改善箇所説明図

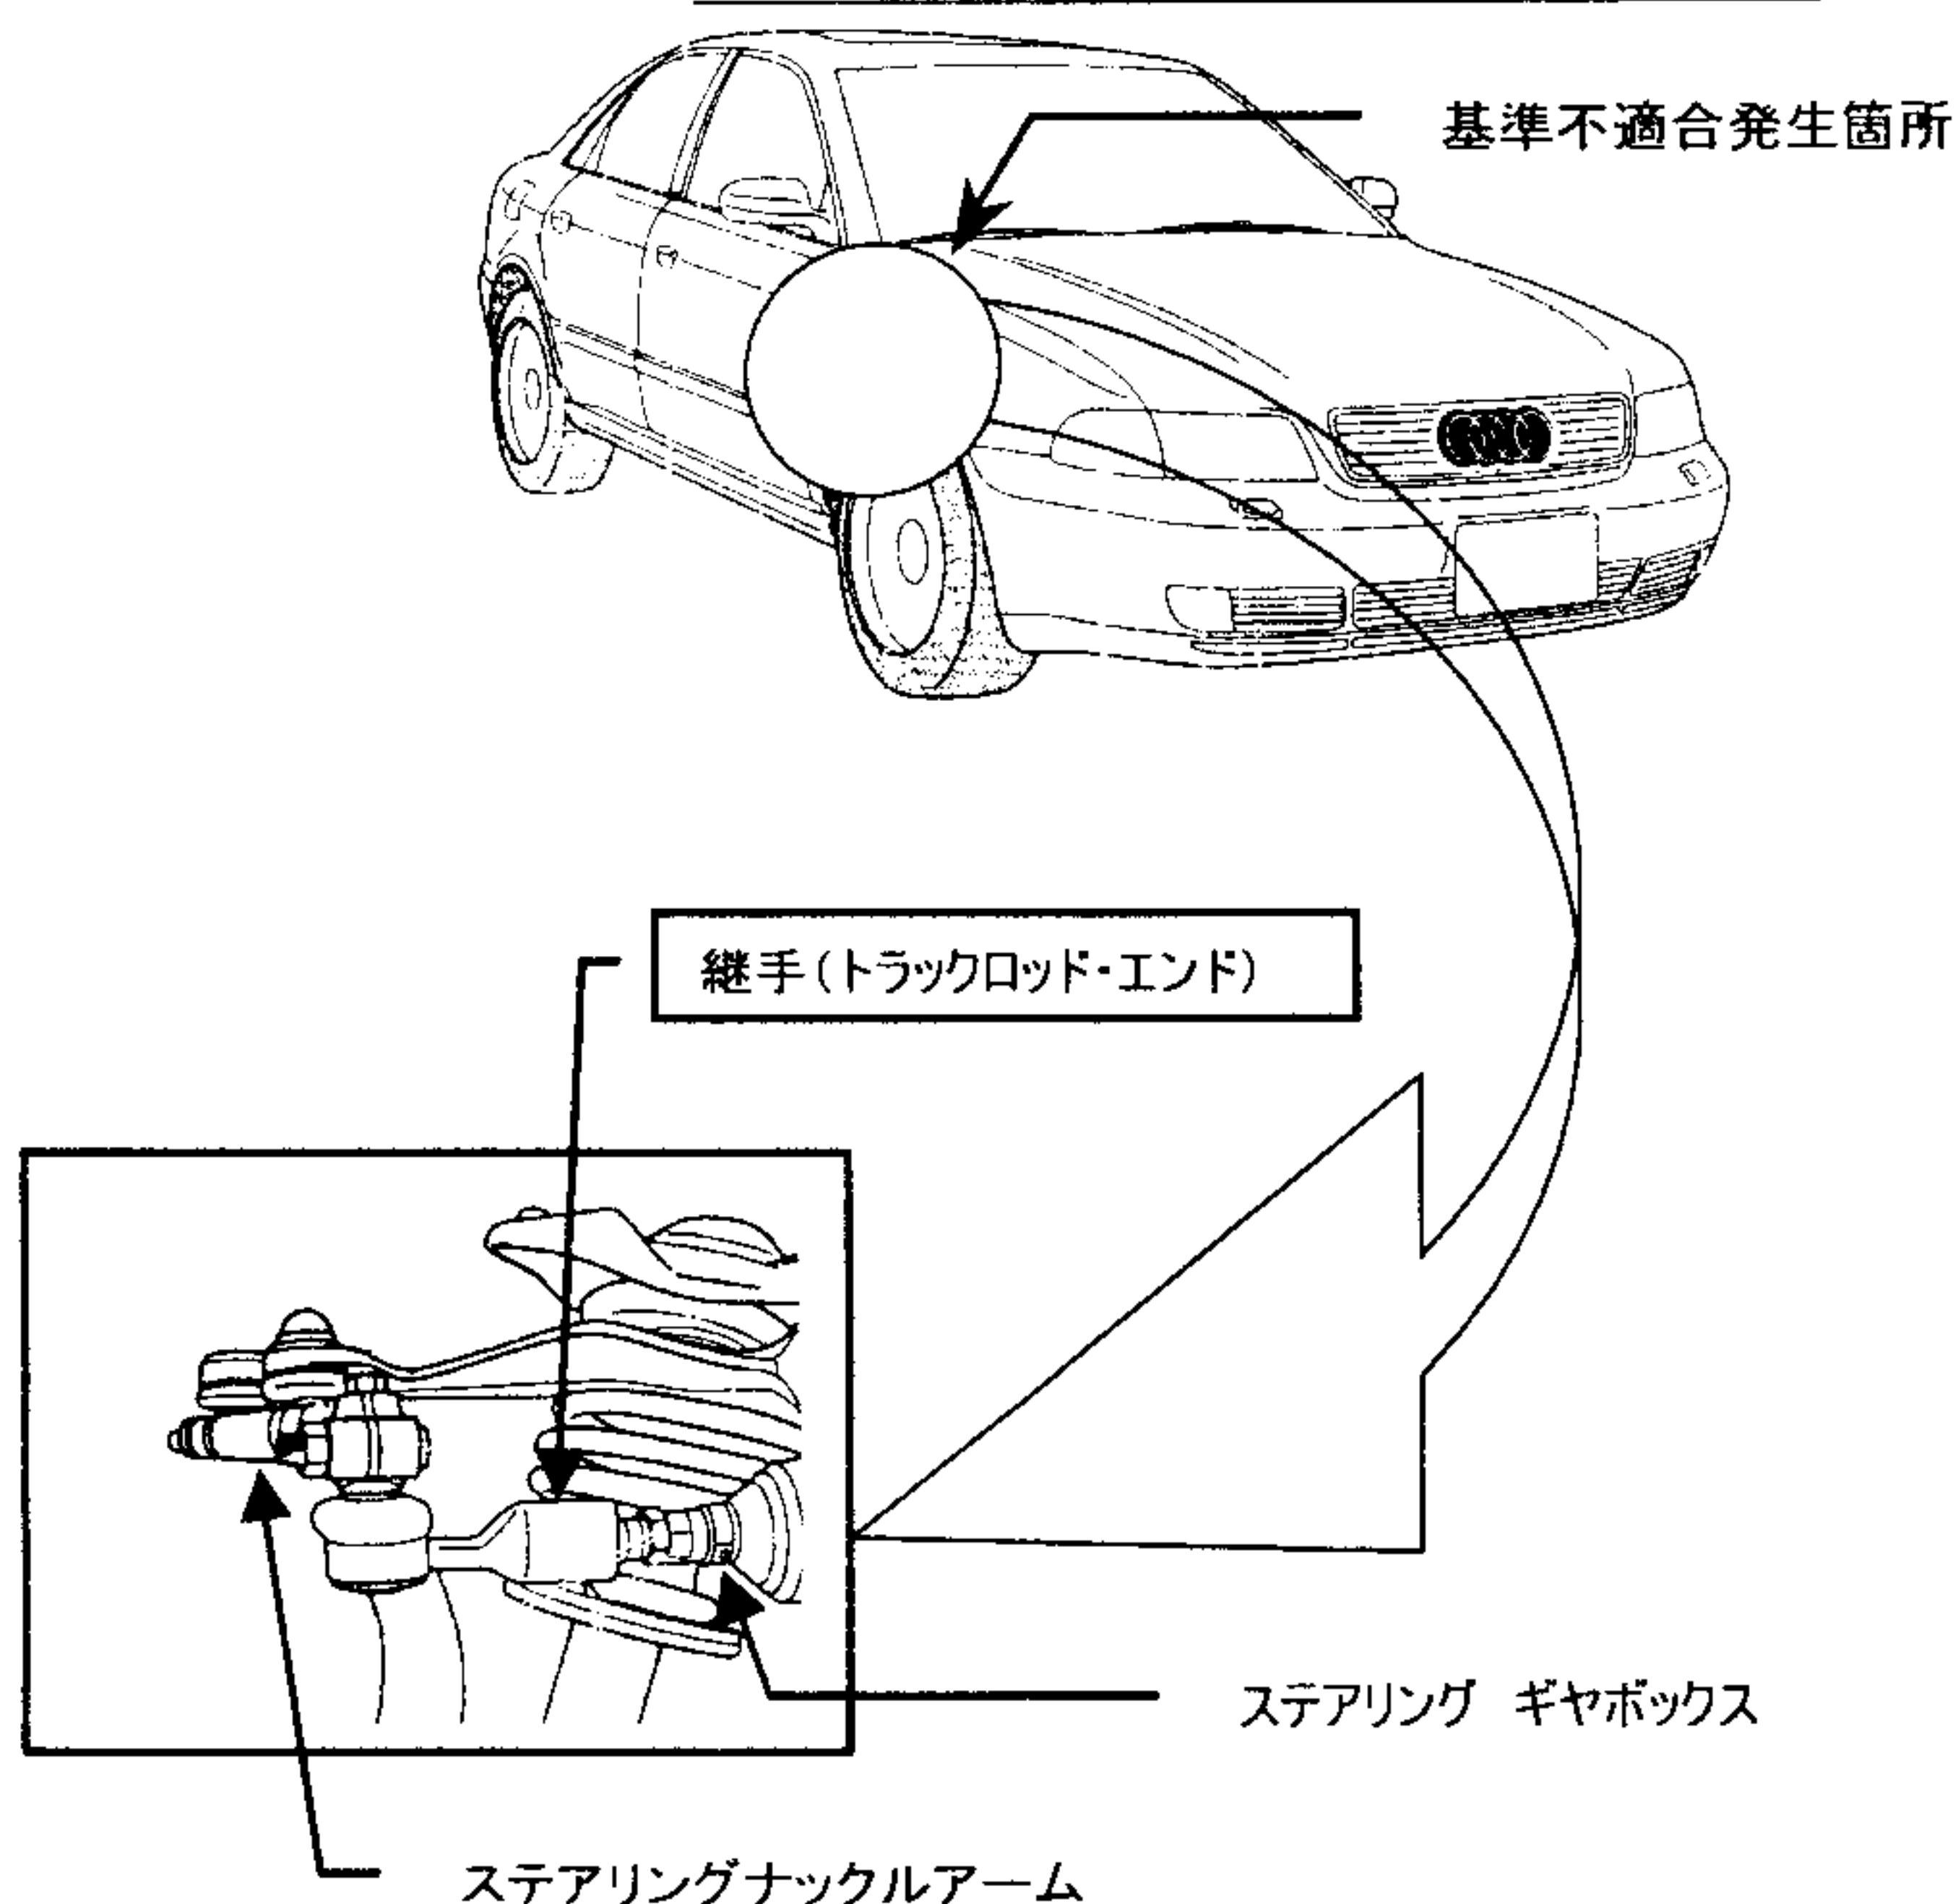
基準不適合発生箇所

かし取り装置において、ステアリングギヤボックスとステアリングナックルアームを接続するアルミニウム製の継手部に強度不足のものがあるため、そのままの状態で使用を続けると、当該継手部が外れ、最悪の場合、操舵ができなくなるおそれがある。

□印は交換する部品

改善措置の内容

全車両、当該継手部の材質を点検し、アルミニウム製の継手が装着されていた場合は、鉄製の継手と交換する。
